2024.1.8
1.精简放大结构

TITLE: Sheet_1		REV: 1.0
	Company: Your Company	Sheet: 1/1
	Date: 2024-01-08 Drawn By: Denjhang

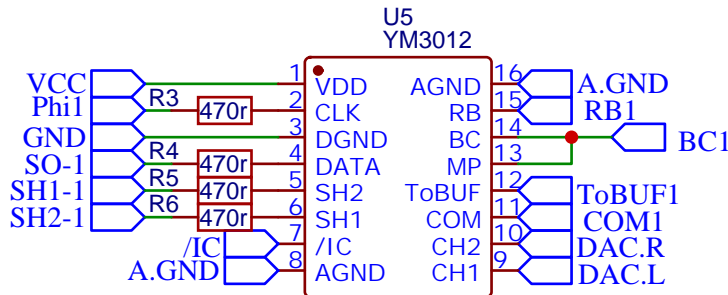
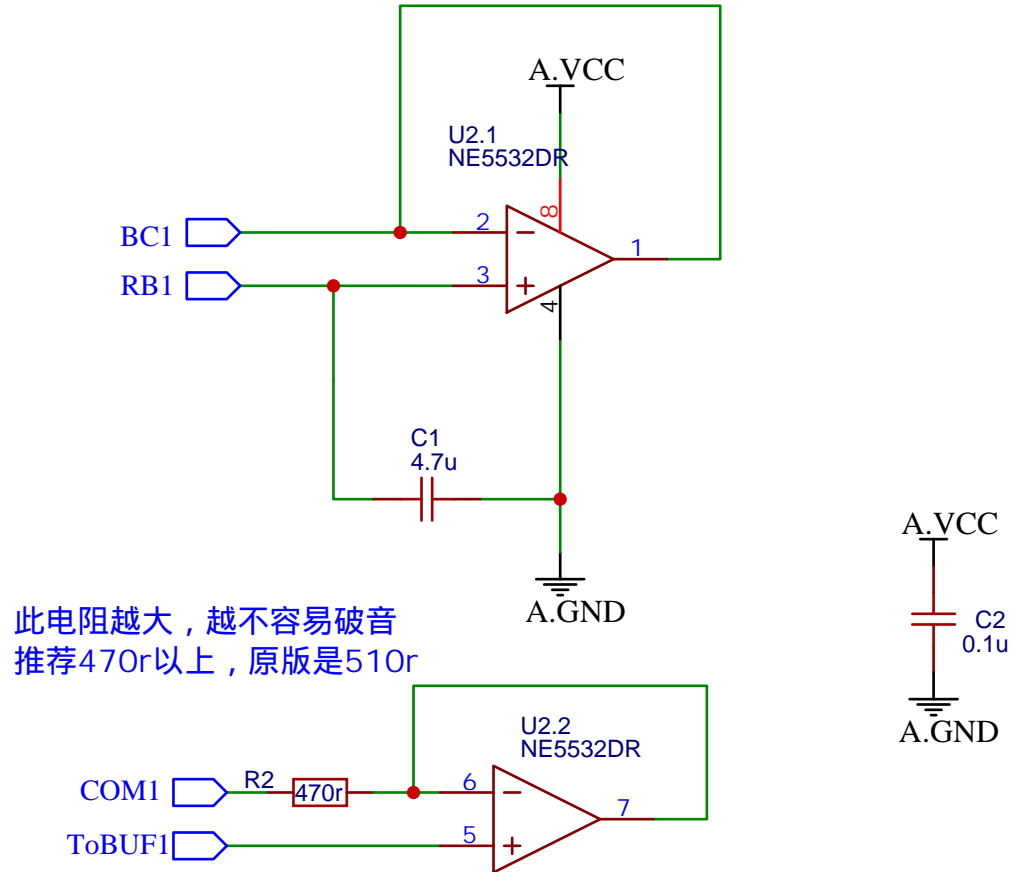
考虑这里要两级放大
此时YM2151只有3.8V，A.VCC只有4V，由于YM2151为NMOS耗电太高
考虑在主板上加DC-DC稳压模块，现在电压降的很厉害
使用b0505进行实验

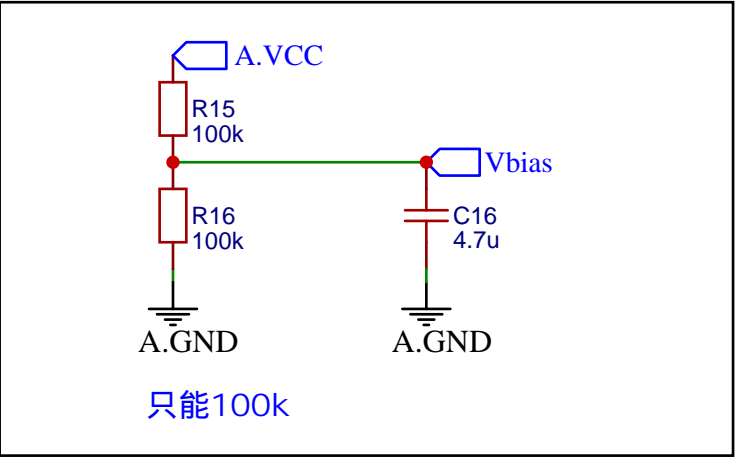
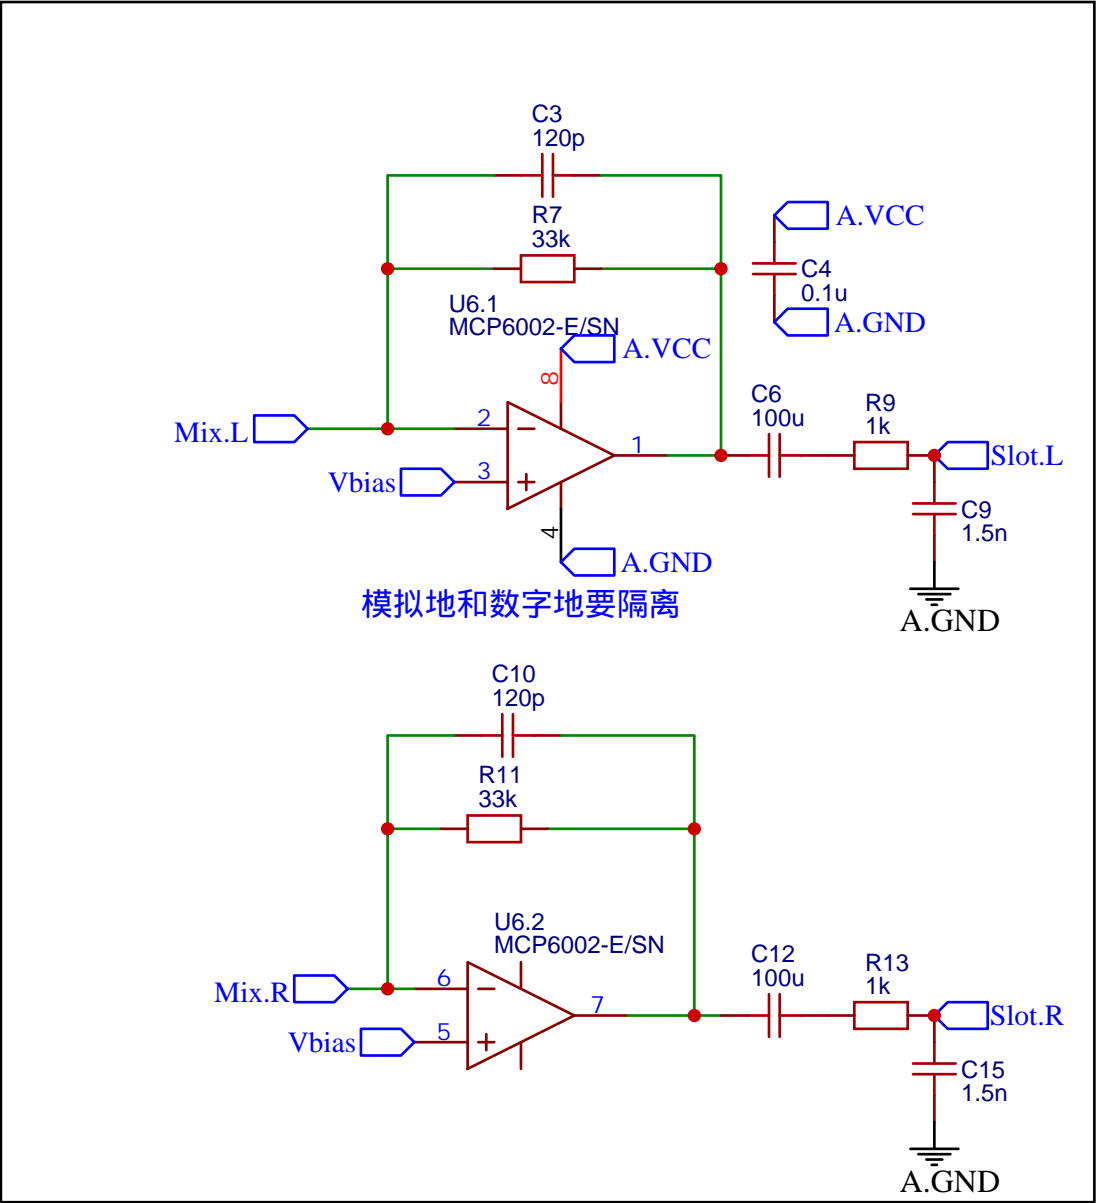
考虑这里要两级放大
x68k的音乐非常容易破音。

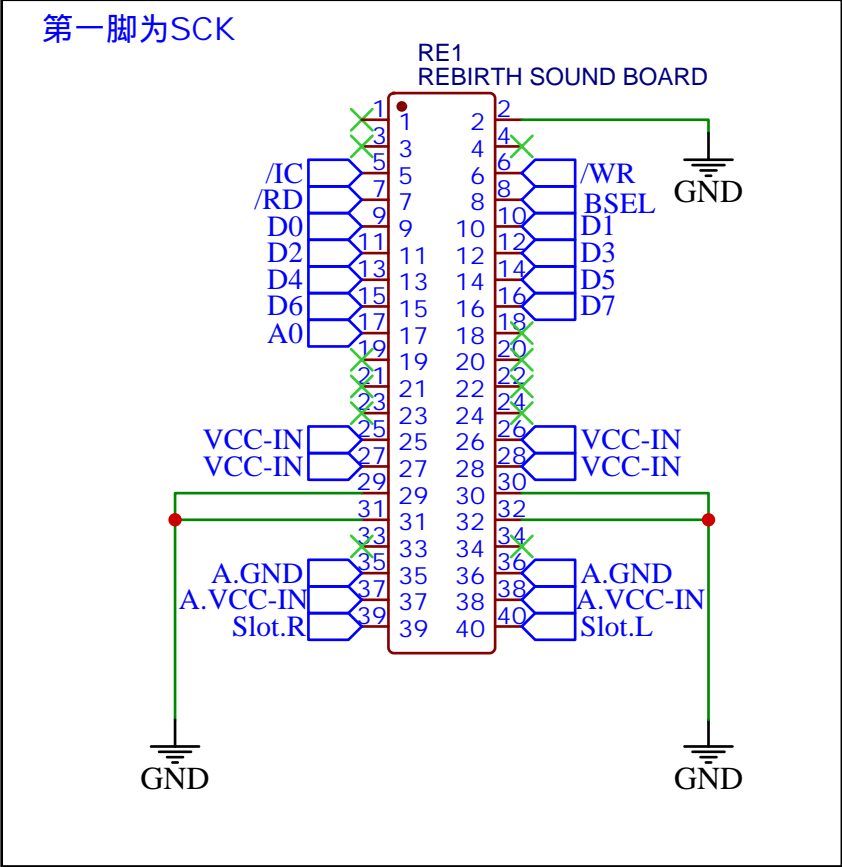
第一脚为SCK

去掉二极管，那个会引起压降
